**PROVINCIA DI SAVONA
STAZIONE UNICA APPALTANTE – SUA.SV**

OGGETTO: PROCEDURA APERTA PER L’AFFIDAMENTO IN CONCESSIONE DEL SERVIZIO DI DISTRIBUZIONE DEL GAS NATURALE NELL’ATEM SAVONA 1 SUD OVEST - CIG B9C2BB2B70. QUESITI RICHIESTI E RELATIVE RISPOSTE

DATA QUESITI: 2.02.2026

Stralcio studio di fattibilità Energie des Alpes frazione Vesallo – ICAS2

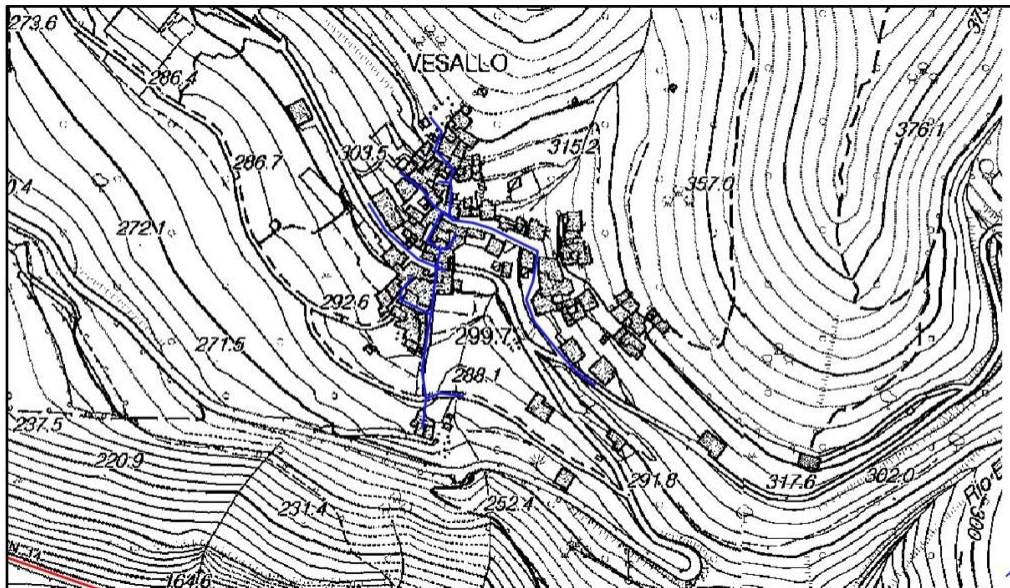
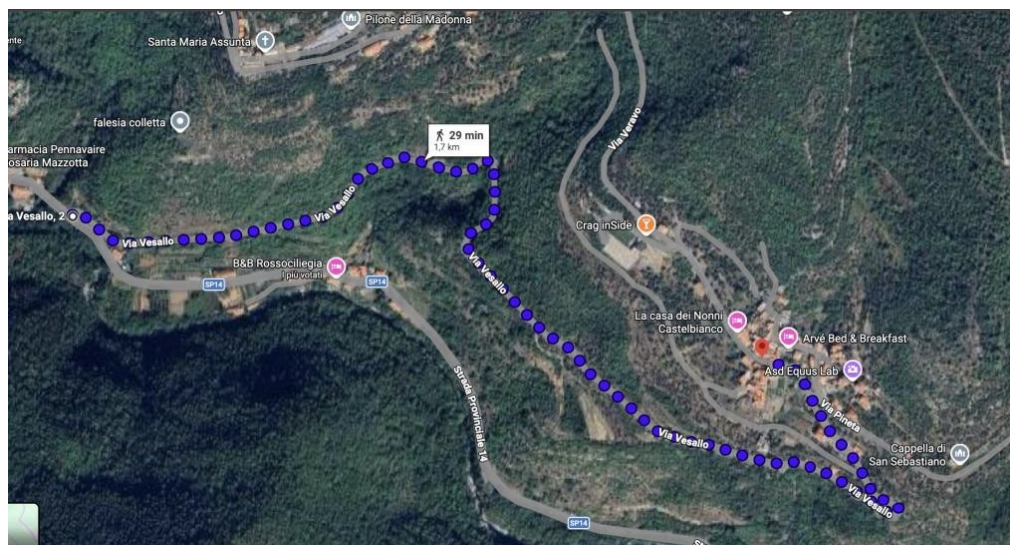
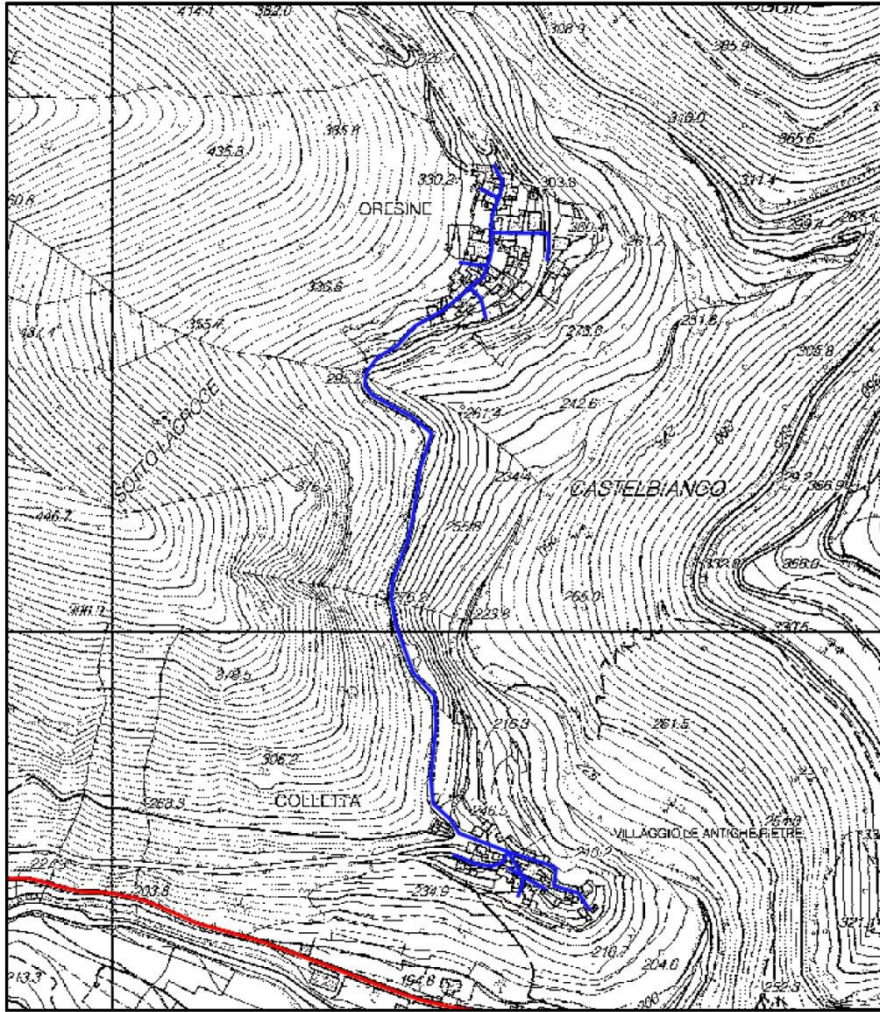
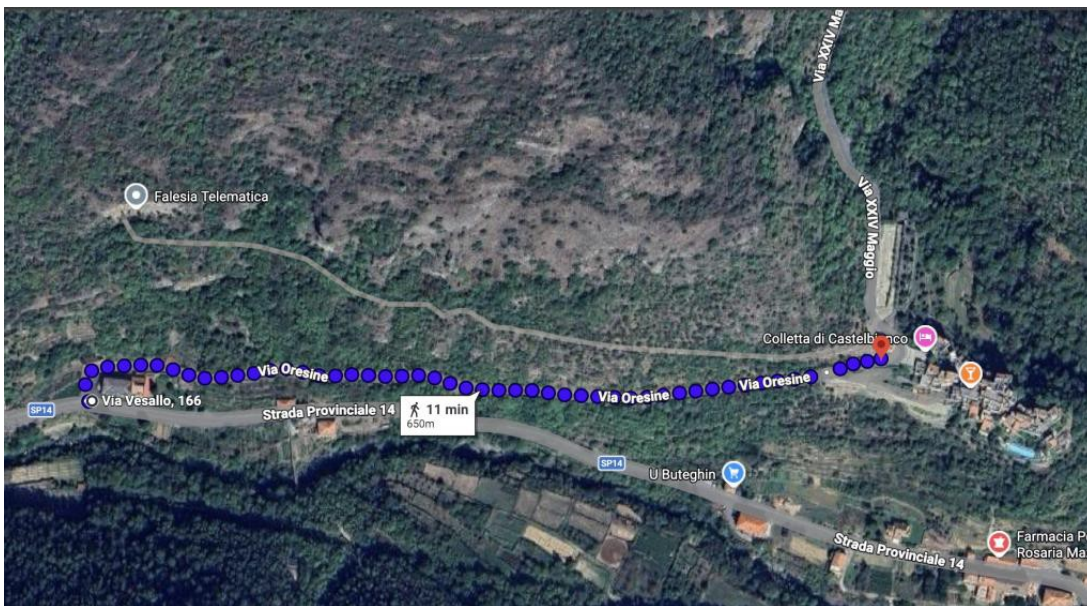
Relativamente alla metanizzazione del comune di Castelbianco, che prevede tra gli altri la metanizzazione delle frazioni di Vesallo, Veravo, Oresine e Colletta (lotti di progetto 1CAS2, 1CAS3 e 1CAS4 secondo lo studio di fattibilità di Energie des Alpes) si riscontra che tali interventi omettono una parte della rete di collegamento al metanodotto di trasporto per circa 3,4 km. Come evidenziato negli stralci sotto riportati.

Tale condizione determina un innalzamento del rapporto ml/utente al di sopra del valore di 25 (CMS). Si chiede pertanto di eliminare tali interventi dalle Linee Guida Programmatiche d'Ambito.

Tratto di collegamento mancante tra metanodotto di trasporto e frazione Vesallo-ICAS2

Stralcio studio di fattibilità Energie des Alpes frazioni Colletta e Oresine - ICAS4

Tratto di collegamento mancante tra metanodotto di trasporto e frazione Colletta - ICAS4

Qualora la metanizzazione delle frazioni di Vesallo, Veravo, Oresine e Colletta - lotti di progetto 1CAS2, 1CAS3 e 1CAS4 dello studio di fattibilità di Energie des Alpes determini il superamento della soglia di 25/utenti, la metanizzazione delle suddette Frazioni sarà facoltativa.
